NINIEJSZĄ DOKUMENTACJĘ NALEŻY OBLIGATORYJNIE ROZPATRYWAĆ ŁĄCZNIE Z PIERWOTNYM PROJEKTEM BUDOWLANYM, BĘDĄCYM ZAŁĄCZNIKIEM DO DECYZJI O POZWOLENIU NA BUDOWĘ NR 60-17, WYDANEJ PRZEZ PREZYDENTA MIASTA RUDA ŚLĄSKA, DNIA 17-02-2017R.

nazwa zadania:	**Projekt zmian do projektu budowlanego pod nazwą: "Projekt przebudowy, budowy schodów zewnętrznych z podnośnikiem dla niepełnosprawnych, zmiana sposobu użytkowania lokali mieszkalnych oraz części pomieszczeń piwnicznych na lokale usługowo-blurowo-handlowe (z Instalacjaml wewnętrznyml), docleplenle budynku, wykonaniem hydroizolacji wraz z budową miejsc postojowych, przyłączem wodno-kanalizacyjnym, odwodnieniem terenu, zbiornikami retencyjnymi"**		
adres inwestycji:	Ruda Śląska, ul. P. Niedurnego 75 działka nr: 1194/87		
faza:	Projekt zmian		data wyk.: 05.2019
branża:	Architektura		skala: **1:100**
nazwa rysunku:	RZUT PODDASZA		nr rys. 23z
projektant:	mgr inż. arch. Alicja Mazur	7/SLOKK/2016 specj. architektoniczna	
sprawdzający:	mgr inż. arch. Aleksandra Matyszczak	6/SLOKK/2016 specj. architektoniczna

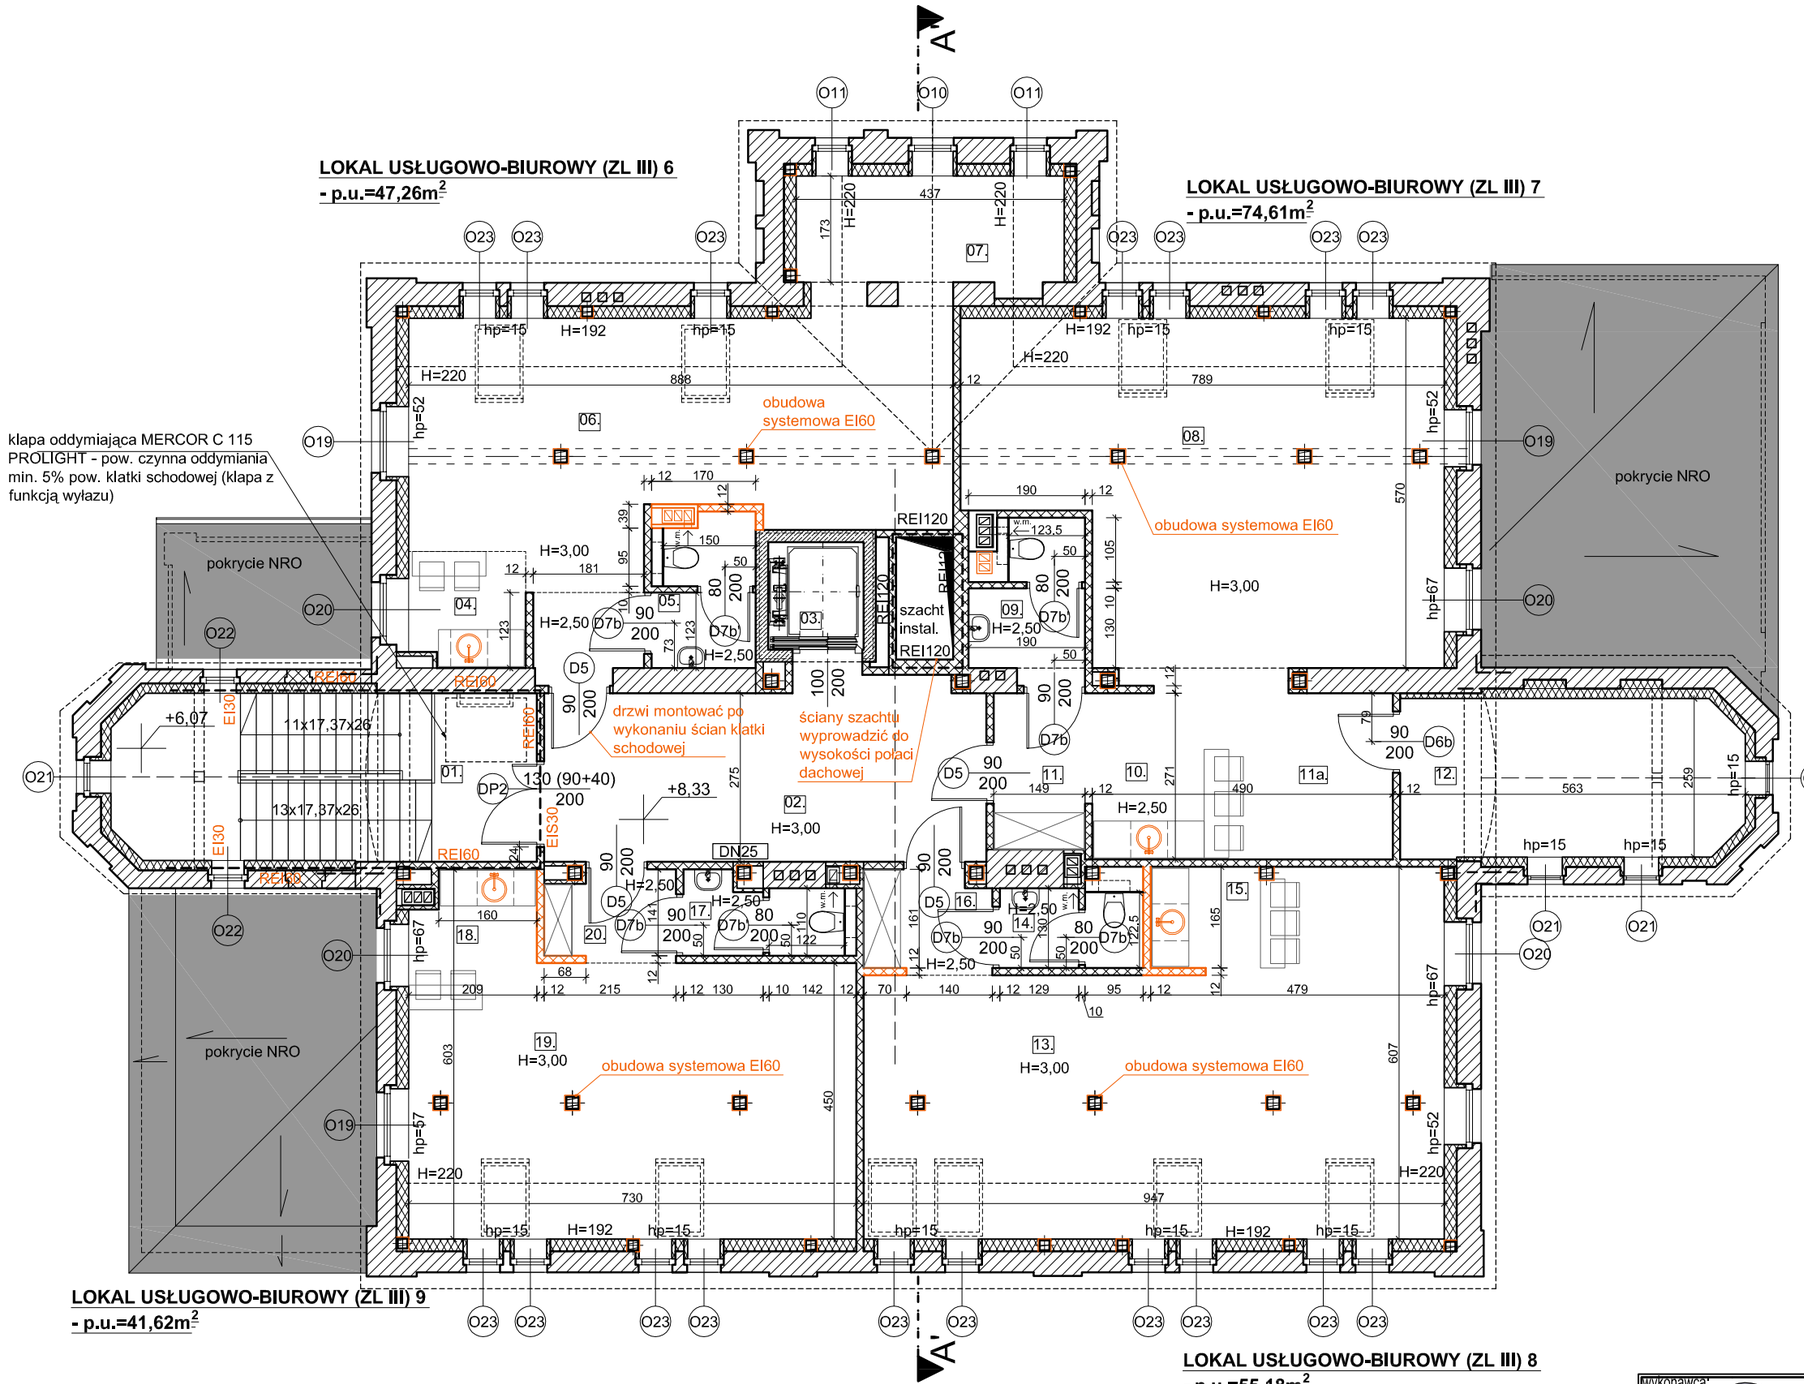
UWAGA:
- W związku z brakiem dostepu do fragmentów budynku (zwłaszcza w miejscach zawalonych stropów i dachu) inwentaryzacja moze odbiegać od stanu faktycznego.
Wszelkie zaproponowane rozwiązania projektowe, wymiary projektowanych elementów, należy weryfikować w naturze, sukcesywnie dokonując odkrywek i demontażu niektórych elementów. Dopuszcza sie dokonanie zmian zaproponowanych rozwiązań, po uzgodnieniu z projektantem.
- na rzucie nie pokazano miejsc wykonania iniekcji krystalicznej ścian od wewnątrz - iniekcję krystaliczną wykonać dla wszystkich ścian piwnicznych również wewnętrznych, wg wytycznych producenta preparatu.
- w stolarce okiennej zamontować nawiewniki higrosterowalne typu AERECO.
- w pomieszczeniach sanitarnych w skrzydłach drzwi wykonać otwory nawiewne o przekroju in. 0,022m^2.

ELEMENTY, KTÓRE ULEGAJĄ ZMIANIE, BĘDĄCE PRZEDMIOTEM NINIEJSZEJ DOKUMENTACJI
